コメント管理表(再処理事業変更許可申請(有毒ガス))

No	分類	NRAコメント(※)	ヒアリング/審査会合	資料(※)	原燃回答	対応状況
1		今回申請した有毒ガス防護と既許可の有毒ガス防護との関係を整理した上で、既許可の有毒ガス対応に不足があったのか、既許可の対応を再整理するだけなのか、今回の申請をどう位置付けにするのが適切かを考え方を整理し、申請書や整理資料で何を変更するのかを明確にすること。変更する場合は、審査対象は何かを示すこと。	ヒアリング (2021/5/10) 審査会合 (2021/5/17) ヒアリング (2021/6/4) ヒアリング (2021/6/22)	(2021/5/10) ・資料1『有毒ガス防護に関する規則改正(変更に係る概要説明資料)』 ・整理資料『中央制御室、使用済燃料の受入れ施設及び貯蔵施設の制御室、緊急時対策所並びに重大事故等対処上特に重要な操作を行う地点の有毒ガス防護について』 (2021/5/17) ・資料4-2『六ヶ所再処理施設における有毒ガス防護に関する基準に対する適合性』 (2021/6/4) ・資料1『日本原燃株式会社 再処理事業所の再処理事業変更許可申請(有毒ガス防護)に係る指摘事項への回答』 (2021/6/22) ・別紙2『有毒ガス防護に係る申請書項目の整理表』	審査対象は追加要求事項のある第20条および第26条および技術的能力審査基準に関連するものである。既許可での有毒ガス防護の対応状況について、影響評価ガイドを参考とした妥当性の確認を行うとともに、申請書および整理資料の変更内容を明確化する。資料構成は以下の通り。 ①複数の条文に跨るため、全体まとめ資料にて変更申請の位置付け、整理資料への反映事項を整理 ②関係条文の網羅的な調査を全体まとめ資料に添付する別紙1-1、別紙1-2において整理 ③抽出した条文の有毒ガス防護の対応状況、申請書および整理資料の変更内容を、各条文の整理資料の補足説明資料として添付	①7/16提出の全体まとめ資料「有毒ガス防護に係る適合性の確認方法及び結果について」を改正して提出 ②7/16提出の別紙1-1, 2を改正して①に添付して提出 ③7/16提出の別紙2-1, 2を各条文の整理資料 補足説明資料としてまとめ直して提出 (本方針に基づき作成した資料について9/1ヒアリングにおいて、本資料の作成方法についてコメントを受けている。 ①に対する追加コメントはコメント管理表No.43、③に対する追加コメントはコメント管理表No.48で回答する)

第1図 有毒ガス防護に係る体系の概要（有毒ガスの発生源）

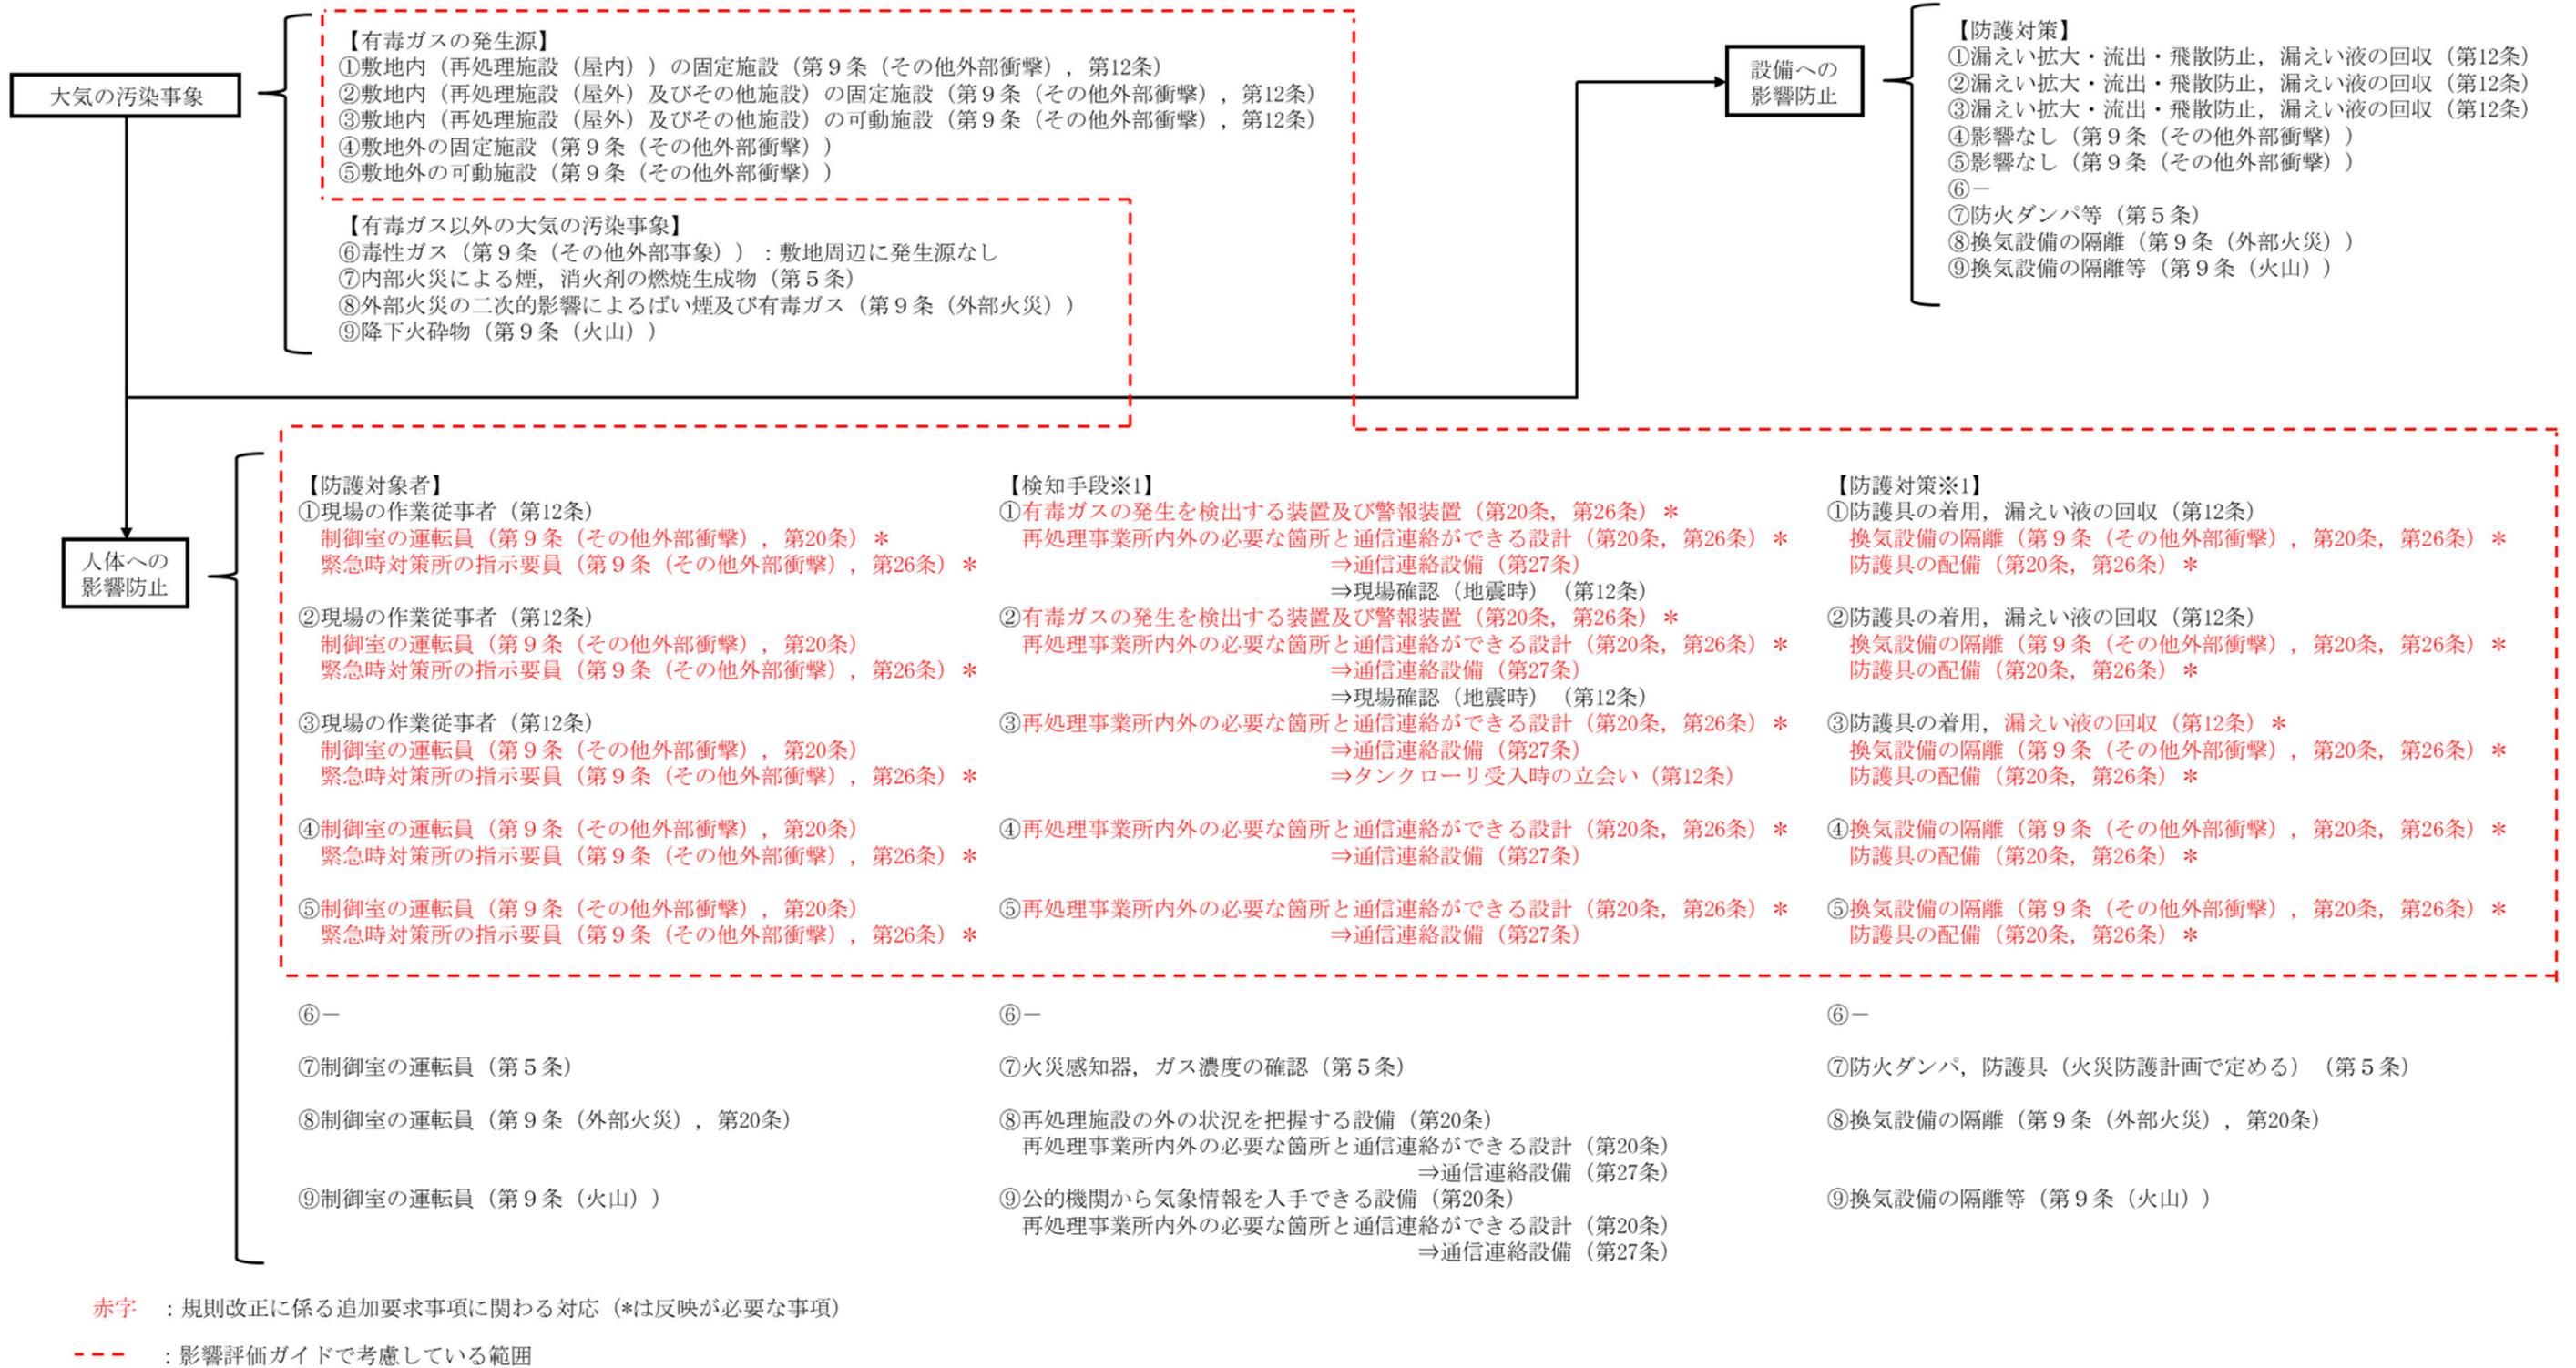
有毒ガス防護に係る体系について、既許可での整理、事業指定基準規則及び技術的能力審査基準の追加要求事項並びに影響評価ガイドを踏まえ、影響評価ガイドの項目（発生源、防護対象者、検知手段及び防護対策）の観点から、有毒ガスの発生源の整理を第1図に示す。

- 再処理事業所の敷地内で運搬及び貯蔵又は使用される気体状の有毒化学物質の漏えいにより発生する有毒ガスは、第9条（その他外部衝撃）の「有毒ガス」で整理する。
- 再処理事業所の敷地内で運搬及び貯蔵又は使用される液体状（又は固体状）の有毒化学物質の漏えいにより発生する有毒ガスは、第9条（その他外部衝撃）の「再処理事業所内における化学物質の漏えい」で整理する。
- 再処理事業所の敷地外で発生する有毒ガス（発生元となる有毒化学物質の状態によらない）は、第9条（その他外部衝撃）の「有毒ガス」で整理する。
- 第9条（その他外部衝撃）では、制御室等の居住性（人体への影響防止）の観点から、第12条で設備への影響防止の観点で整理している化学薬品の漏えいにより発生する有毒ガスを含め、再処理事業所の敷地内外において有毒ガスの発生源となる固定施設及び可動施設を網羅的に整理する。
- 第9条（その他外部衝撃）では、整理した固定施設及び可動施設から、予想される最も過酷と考えられる条件を適切に考慮し、有毒ガスの発生源（想定事象）を選定する。
- 有毒ガスに係る要求事項のある各条文では、第9条（その他外部衝撃）で整理した固定施設及び可動施設から、要求事項に応じた条件を適切に考慮し、有毒ガスの発生源を選定する。
